## SECCIÓN DE EVALUACIÓN DE IMPACTO AMBIENTAL

David, 29 de abril de 2022  
NOTA-DRCH-AC- 1102 -04-2022

Proyecto: **“RIEGO UNIVERSIDAD DE PANAMÁ FACULTAD DE CIENCIAS AGROPECUARIAS”**

**MINISTERIO DE AMBIENTE**  
**DIRECCIÓN REGIONAL DE CHIRIQUÍ**  
**SECCIÓN DE EVALUACIÓN DE IMPACTO AMBIENTAL**  
**INFORME TÉCNICO DE EVALUACIÓN DE ESTUDIO DE IMPACTO AMBIENTAL**  
**No. 042-2022**

CORREGIMIENTO DE CHIRIQUÍ, DISTRITO DE DAVID,  
PROVINCIA DE CHIRIQUÍ - PROYECTO RIEGO UNIVERSIDAD  
DE PANAMÁ FACULTAD DE CIENCIAS AGROPECUARIAS

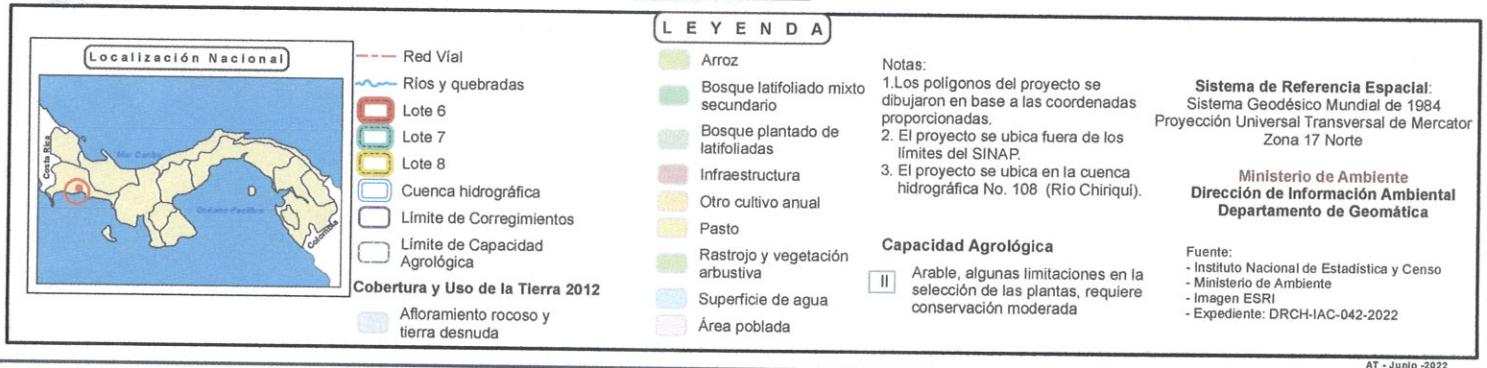
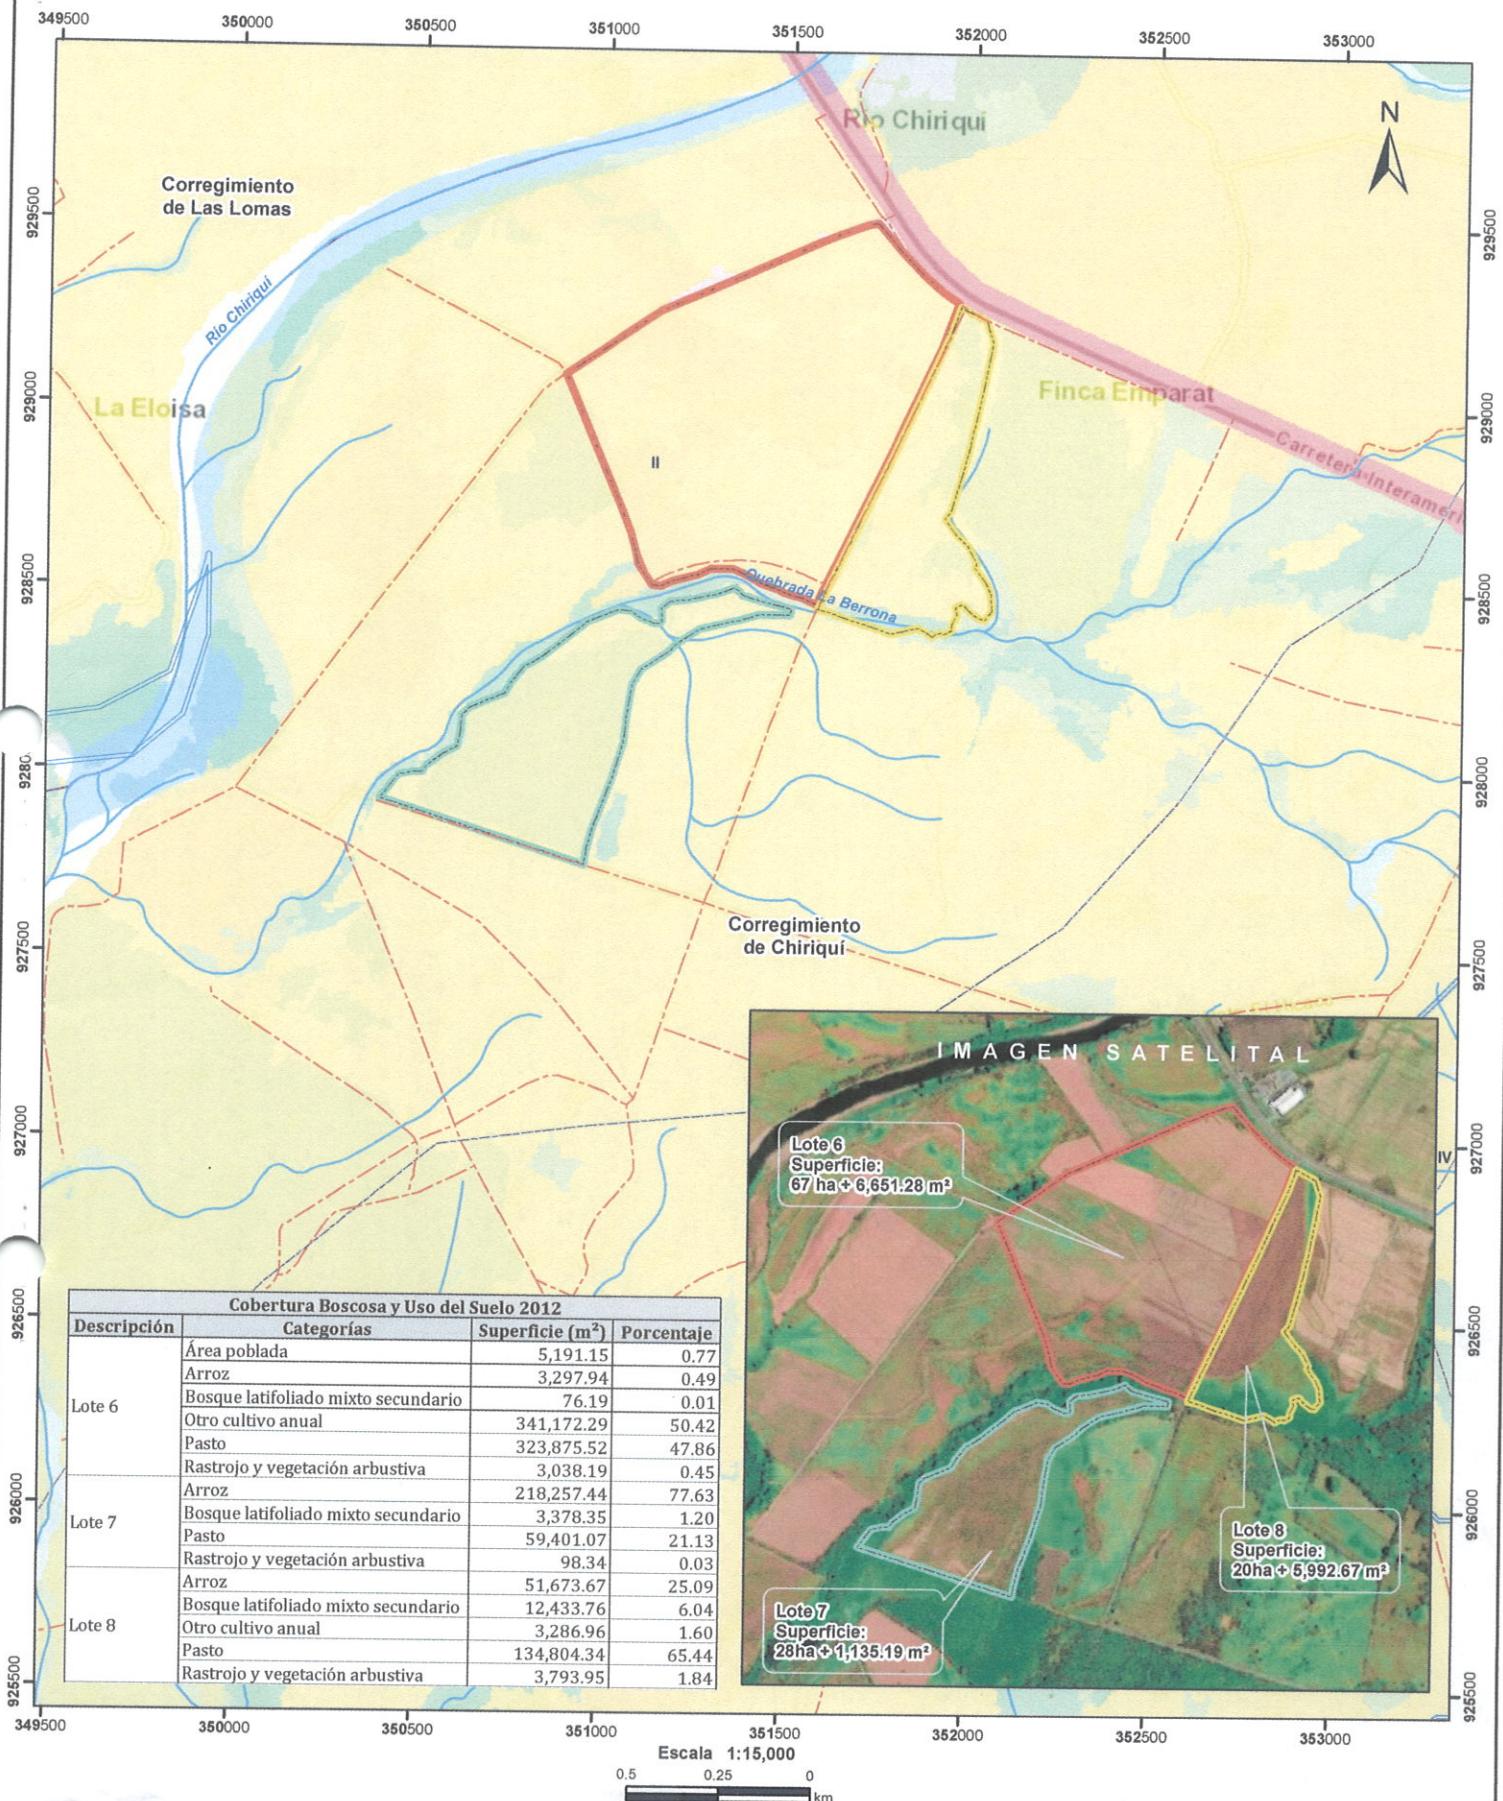
Con los datos proporcionados se generaron tres polígonos clasificados a continuación; “**Lote 6**” (67 ha + 6,651.28 m<sup>2</sup>), “**Lote 7**” (28 ha + 1,135.19 m<sup>2</sup>) y “**Lote 8**” (20 ha + 5,992.67 m<sup>2</sup>). Los mismos se ubican fuera de los límites del Sistema Nacional de Áreas Protegidas. Se hace la observación que entre el polígono 7 y los polígonos (6 y 8), se ubica un cuerpo de agua denominado “**quebrada La Berrona**”

De acuerdo a la Cobertura Boscosa y Uso del Suelo 2012, el dato se ubica en las categorías de “**Área poblada**”, “**Arroz**”, “**Bosque latifoliado mixto secundario**”, “**otro cultivo anual**”, “**Pasto**” “**Rastrojo y vegetación arbustiva**”; y según la Capacidad Agrológica se ubica en el tipo **II** (Arable, algunas limitaciones en la selección de las plantas, requiere conservación moderada).
